**Avis délibéré de la mission régionale d'autorité
environnementale sur l'installation d'une centrale
photovoltaïque au sol portée par la société EGREGA sur
la commune de Beauvoir-de-Marc (38)**

(2^e avis)

Avis n° 2026-ARA-AP-2072-N17296

Avis délibéré le 16 juin 2026

Figure 1: Evolution du site entre 2024 et 2026

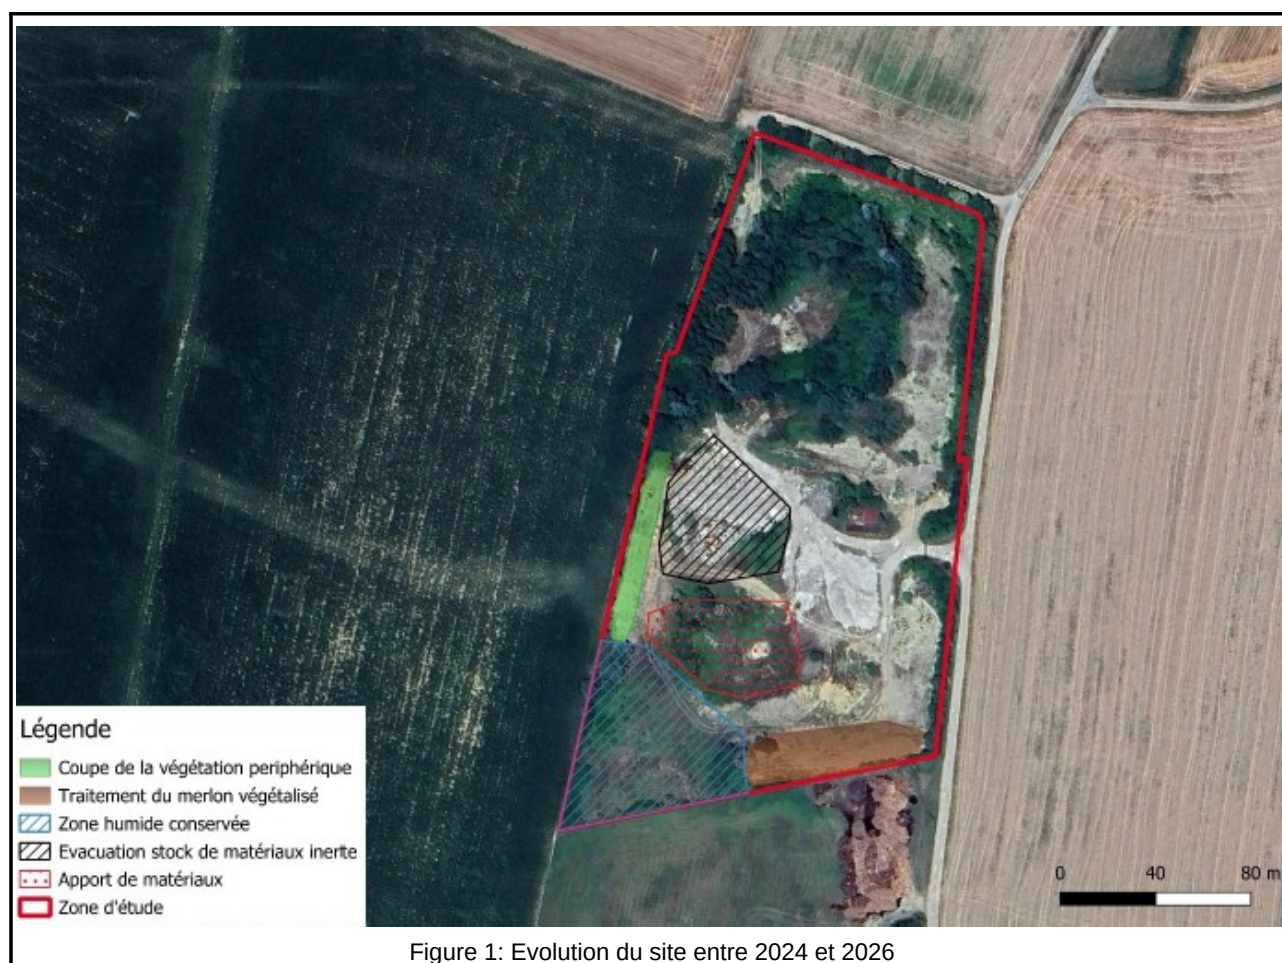
- Arrasement du merlon végétalisé au sud : Également sur la même période, l'exploitant ICPE a détruit la végétation qui s'était développée sur le merlon de terre en le terrassant.

Des mouvements de matériaux ont également été constatés lors de la visite de terrain de février 2026.

Ces modifications, non mentionnées dans l'étude d'impact datée de juillet 2025, ont conduit le pétitionnaire, à juste titre, à actualiser l'étude naturaliste de l'étude d'impact du projet considéré.

Figure 2: Cartographie du raccordement envisagé - source dossier

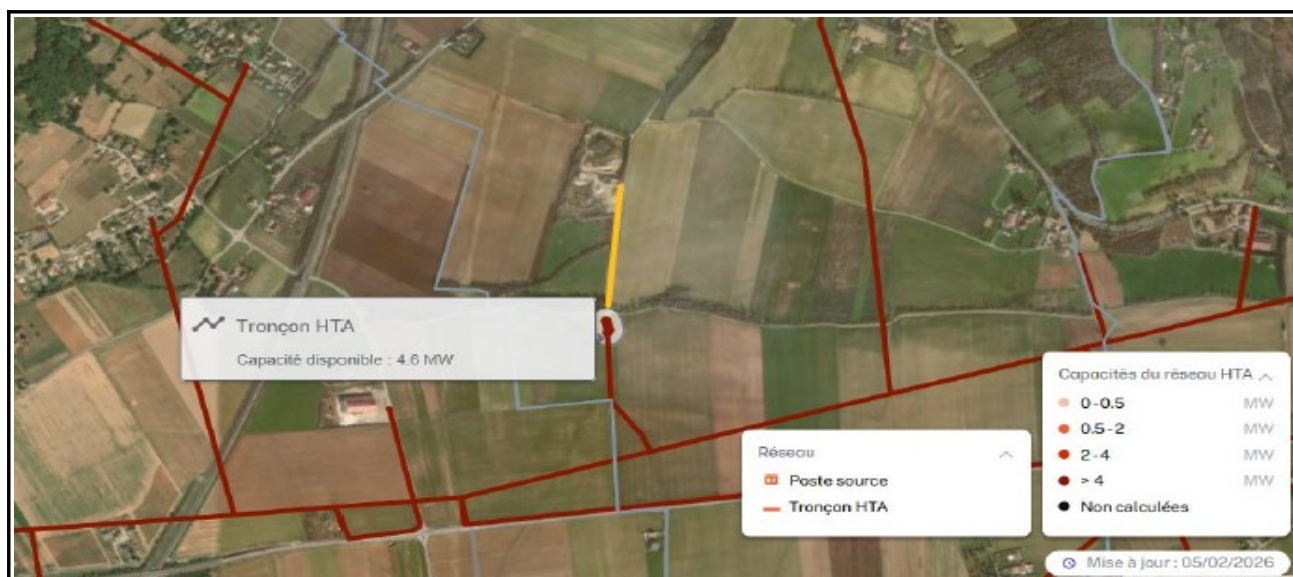
En matière d'incidence, le dossier évoque que « les très faibles incidences du raccordement du parc photovoltaïque au réseau électrique public ne nécessitent pas la définition de mesures ERC spécifiques ». Bien que le tracé probable soit présenté, la solution définitive dépend du gestionnaire du réseau d'électricité⁹, qui n'intervient qu'après l'obtention du permis de construire. Le tracé définitif, ses incidences et les effets induits du raccordement électrique restent donc non évalués précisément à ce stade en particulier pour le franchissement du cours d'eau.

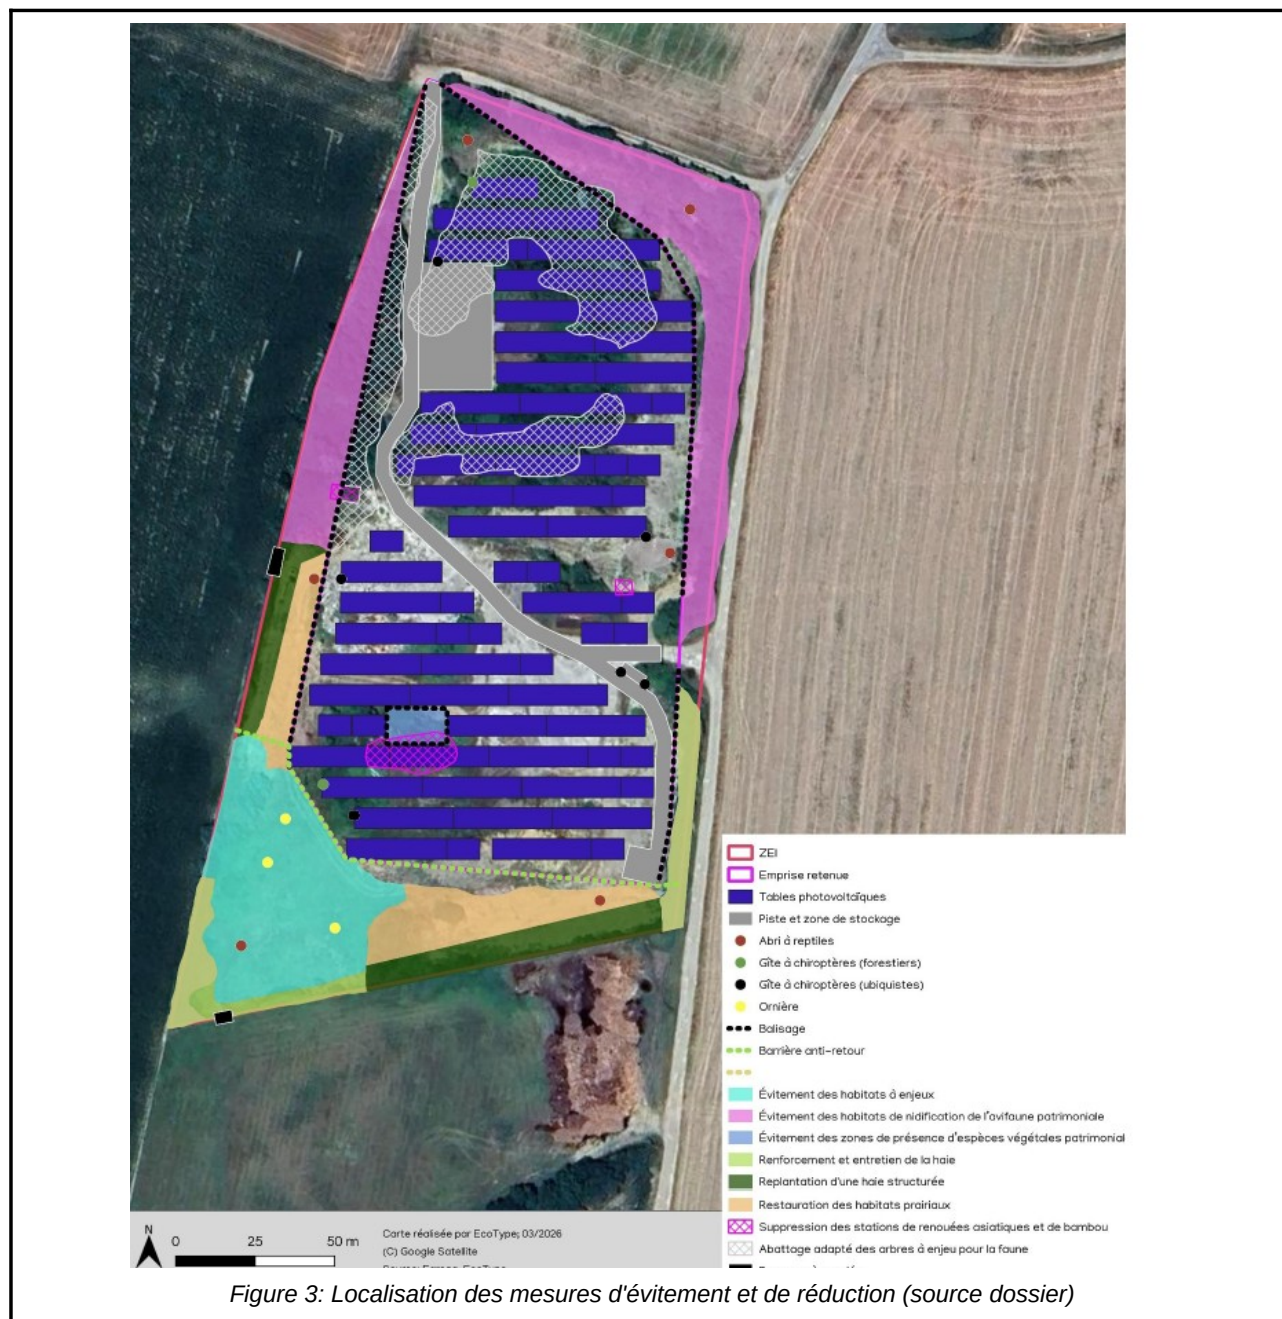
La mesure MR9 est intéressante mais pas suffisante. Il convient de la renforcer davantage dans sa fonctionnalité pour la faune terrestre et l'avifaune, en prévoyant non seulement des arbustes, mais aussi des sujets arborés¹¹, en particulier au sud dans la zone récemment détruite, plus éloignée des panneaux, et dans la zone centre-ouest qui comportait auparavant des sujets arborés (qui faisaient l'objet d'une mesure d'évitement).

Également, la mesure MR15 est à étendre le plus possible dans les zones remaniées par l'aménagement du parc photovoltaïque, non couvertes par des panneaux et qui ne font pas par ailleurs l'objet de mesures d'évitement ou de replantation de haies.

Bien que les mesures d'évitement- Réduction (ER) aient été ajustées ou complétées, le projet doit encore approfondir deux points essentiels : d'une part, l'exploration de nouvelles mesures d'évitement dès la phase de conception et, d'autre part, la mise en œuvre de mesures de réduction en phase d'exploitation visant à renforcer l'attractivité faunistique du parc et de ses lisières.
